DODATOK Č. 8

k zmluve o dielo č. POO-SNN-STA-0001 na predmet projektu

„Dostavba a rekonštrukcia lôžkovej časti NsP Spišská Nová Ves, a.s.“
(„Dodatok č. 8“)

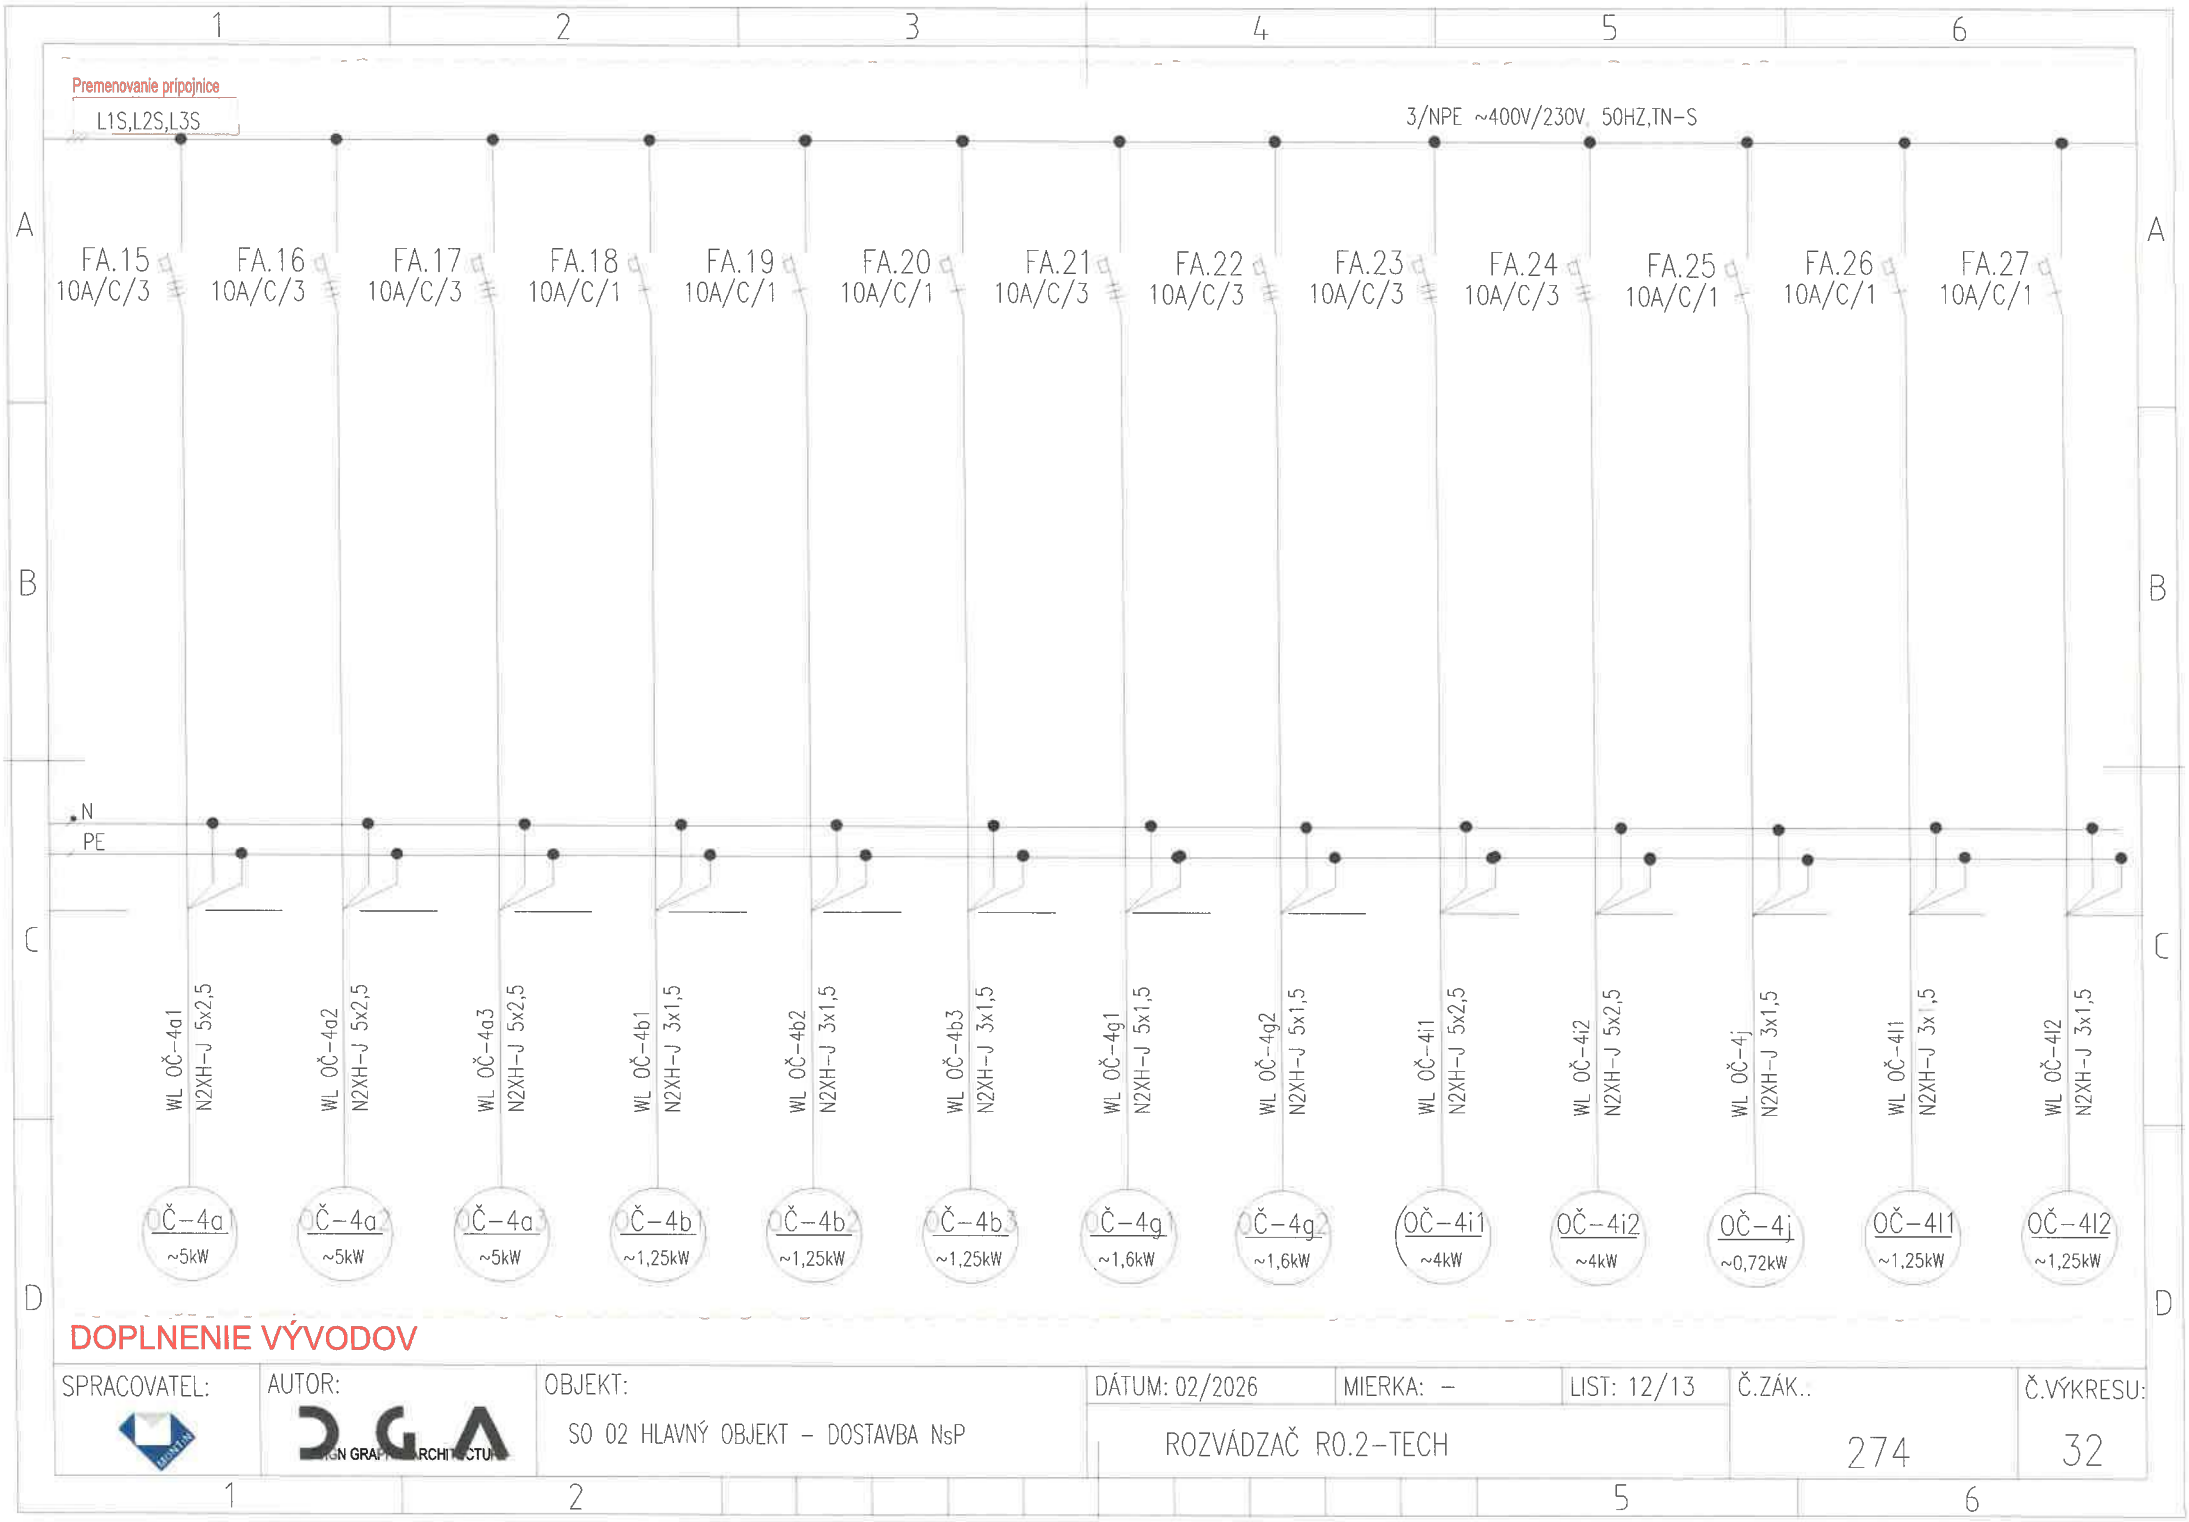
DOPLNENIE VÝVODOV

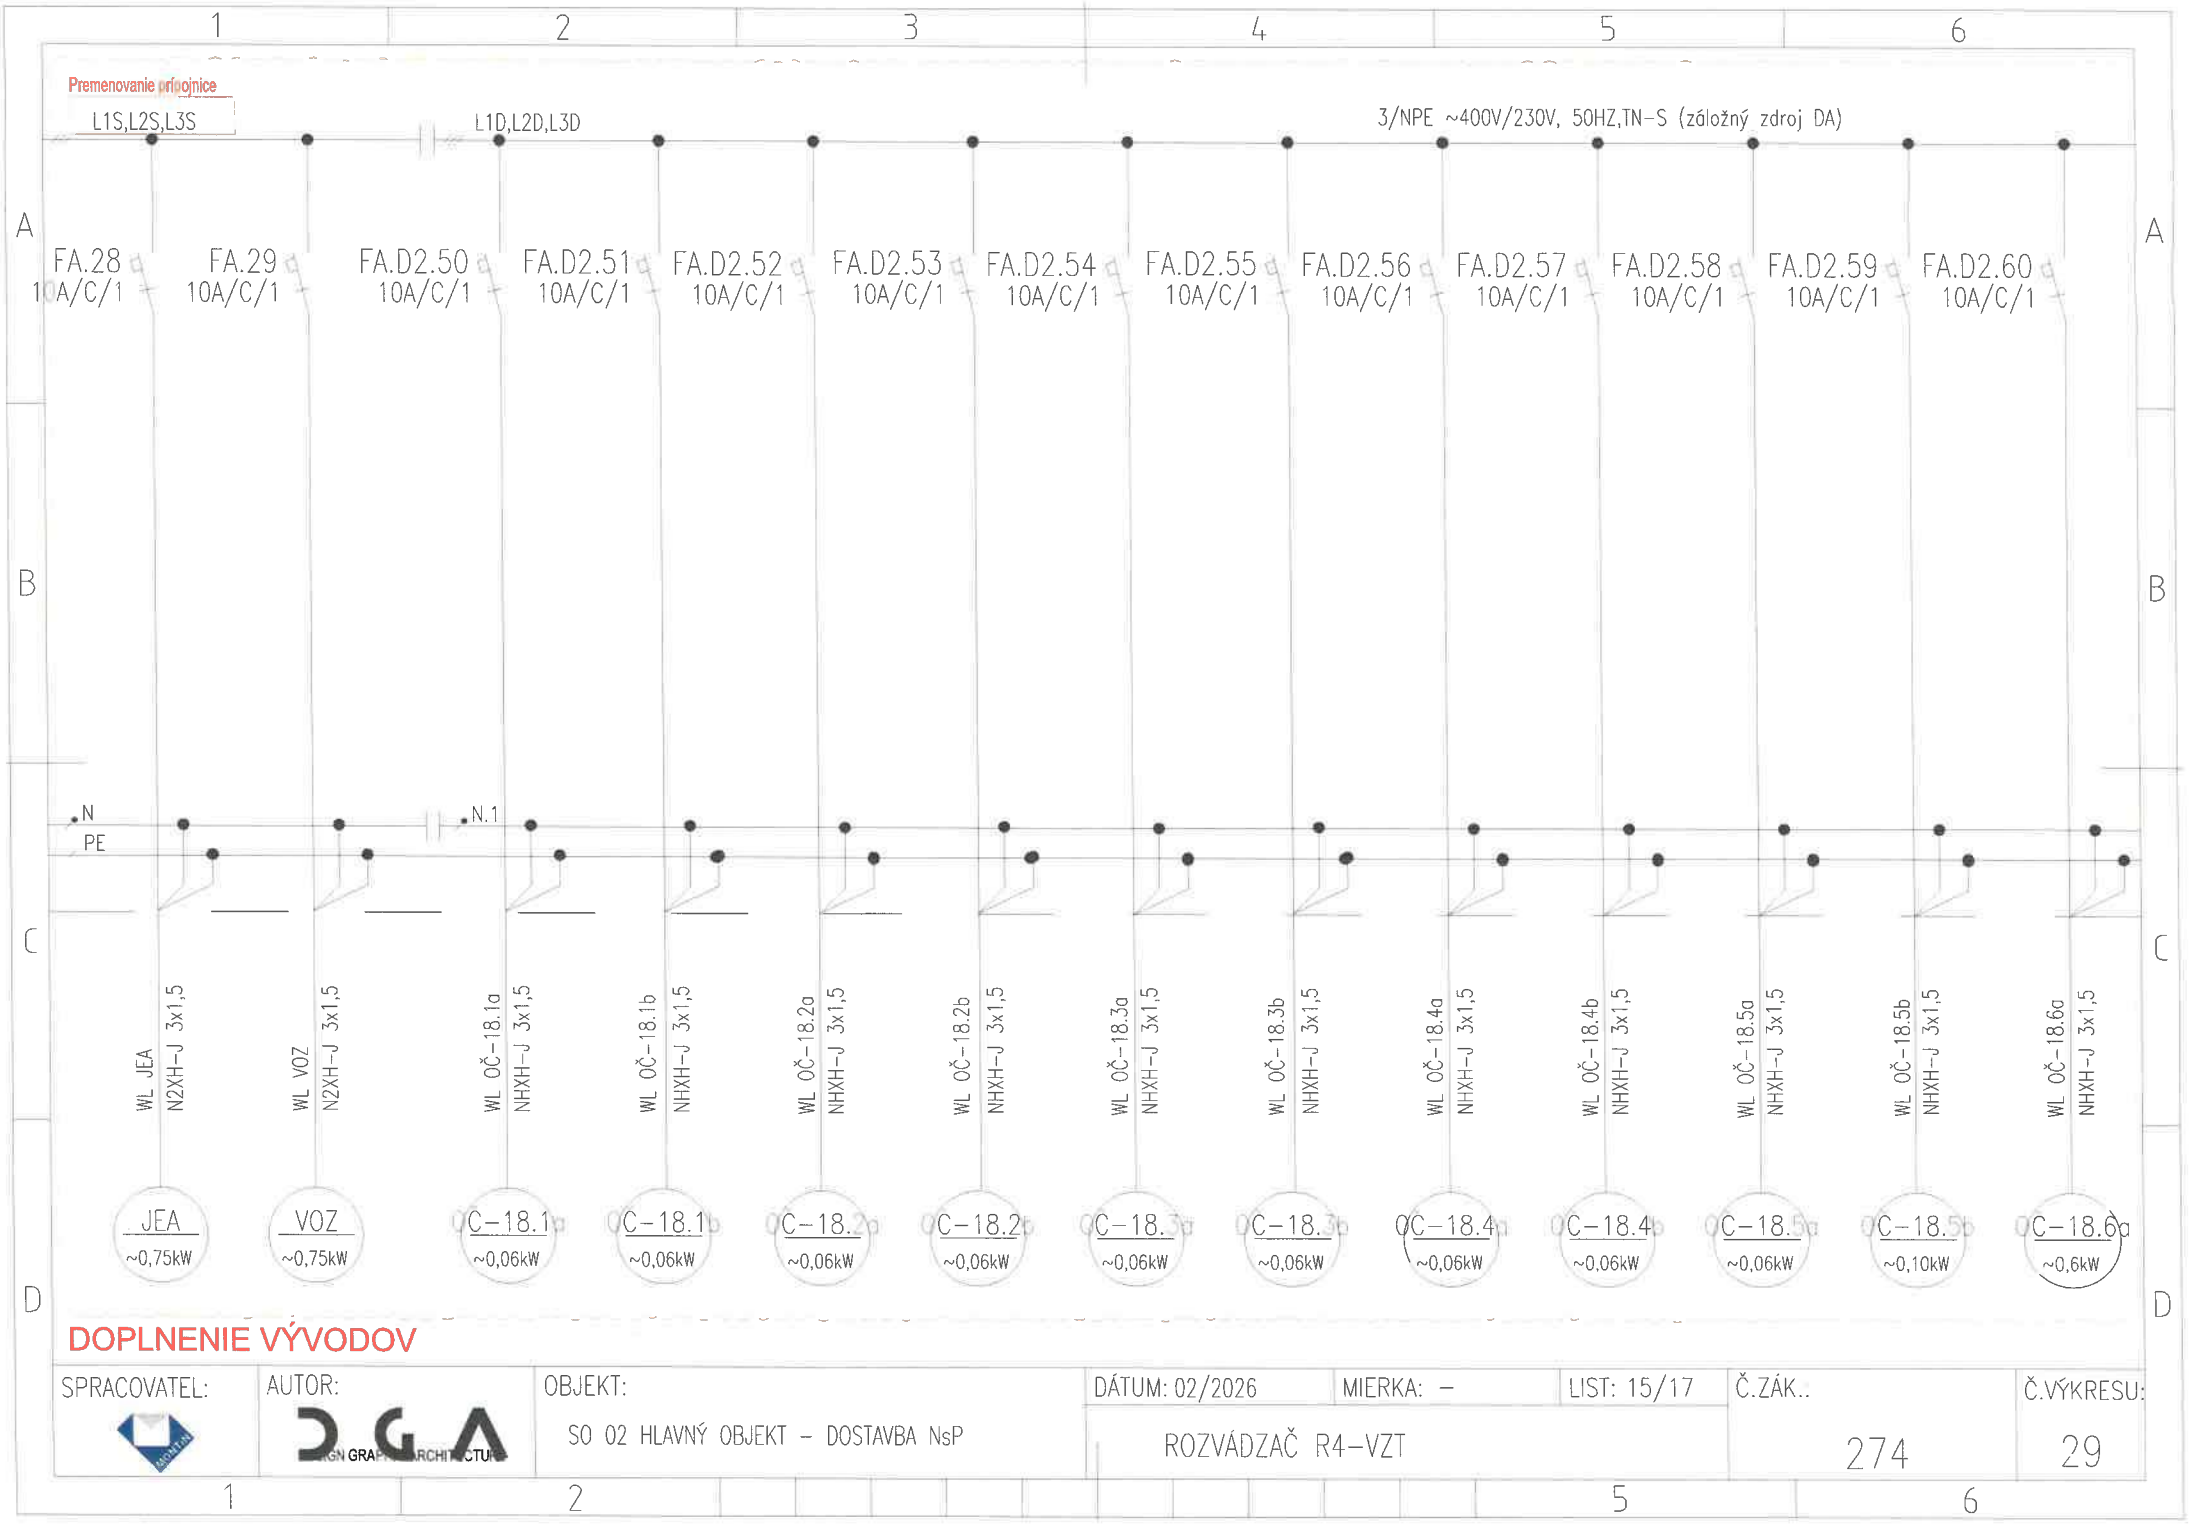
DOPLNENIE VÝVODOV
